OBRAZLOŽENJE IZMJENE I DOPUNE UPU

Na 22. Sjednici Gradskog vijeća Grada Čakovca održanoj 09. ožujka 2017. godine usvojena je odluka o izradi II Izmjene i dopune Urbanističkog plana uređenja „Martane-istok“ u Čakovcu (u nastavku teksta : II ID UPU-a) Klasa: 021-05/17-01/28; Ur.broj: 2109/2-02-17-06 od 09. Ožujka 2017. godine, objavljene u 'Službenom glasniku Grada Čakovca' broj 1/17.

Predmet: II. Izmjena i dopuna urbanističkog plana uređenja „MARTANE-ISTOK“ u Čakovcu

Slika 2.

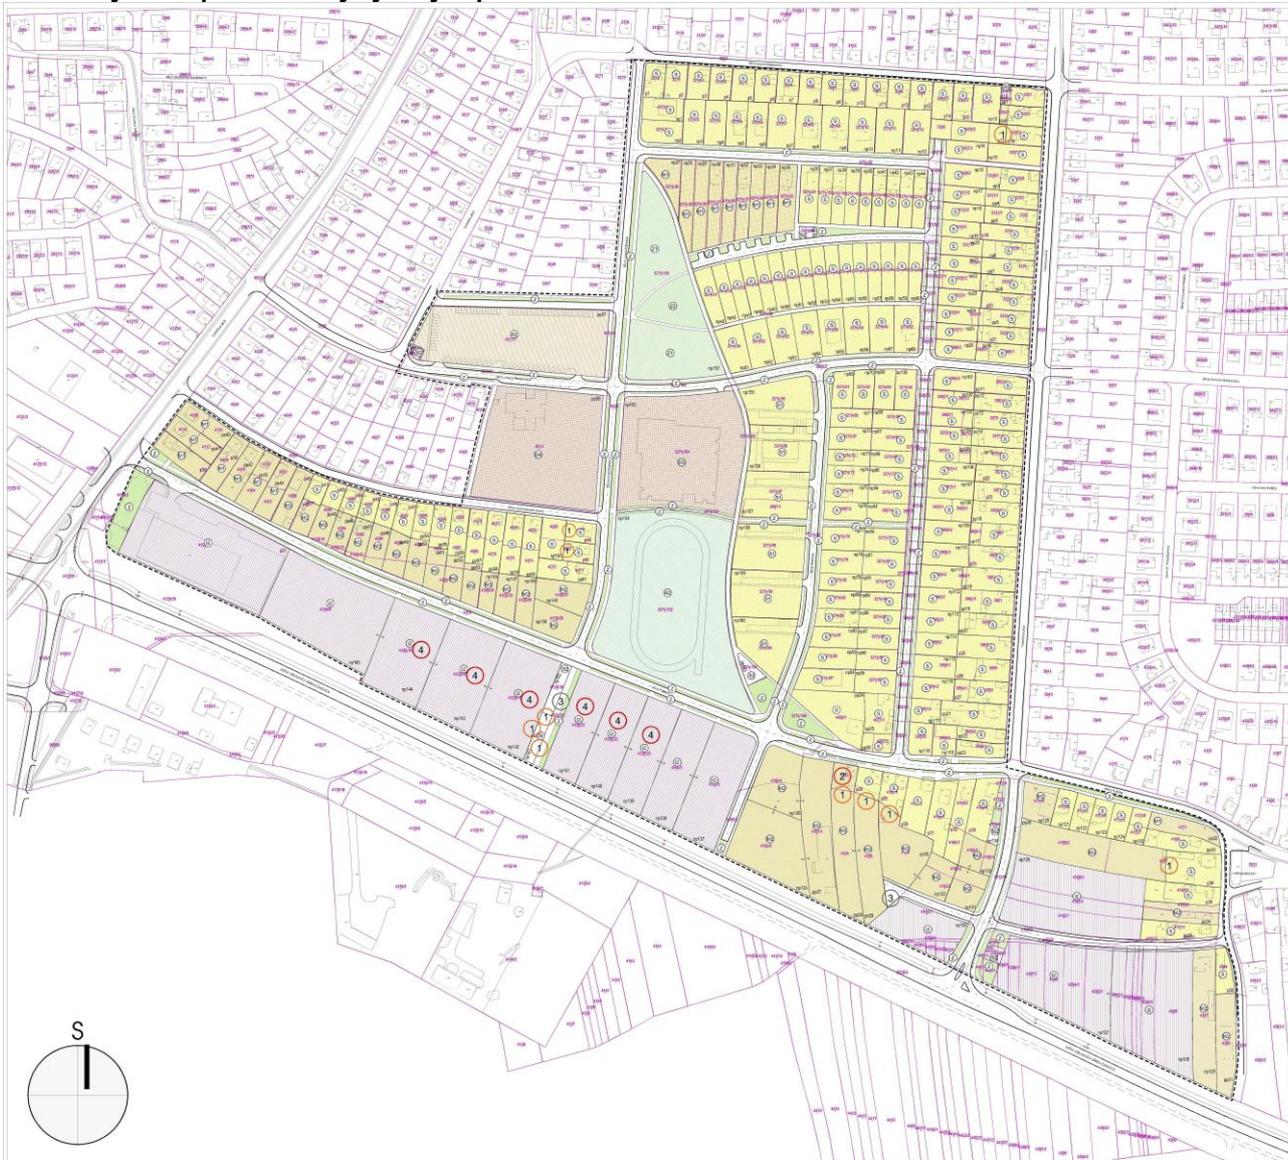
- 1 IZMJENA GRANICE GRAĐEVNIH ČESTICA
- 2 IZMJENA NAMJENA
- 3 IZMJENA KOD ULIČNIH KORIDORA
- 4 DOPUNA ZA NAMJENU I2
(MOGUĆNOST GRADNJE BENZINSKE POSTAJE)

- korekciju granica između građevinskih čestica (p17 i p 18; p34 i pp36; p29 i pp30; p28 i pp29; pp28; p48 i np151; p49 i np151) radi se o usklađenju stanja u prostoru
- korekciju namjene građevinske čestice pp 28 planske oznake M2 na dvije čestice pp28namjene M2 i np 151namjene S
- građevna čestica np142 povećana je na zahtjev za površinu infrastrukturnog koridora cca 1080m² sa obavezom zadržavanja infrastrukturnog koridora (vodoopskrba, elektroinstalacije i pješački koridor) kroz definirano pravo služnosti uz definiranje zabrane gradnje na području koridora kao i pravo nesmetanog pristupa.
- druge izmjene za koje se tokom izrade izmjene i dopune UPU-a, odnosno temeljem primjedbi i prijedloga iz javne rasprave pokaže da ih je opravdano prenamijeniti.
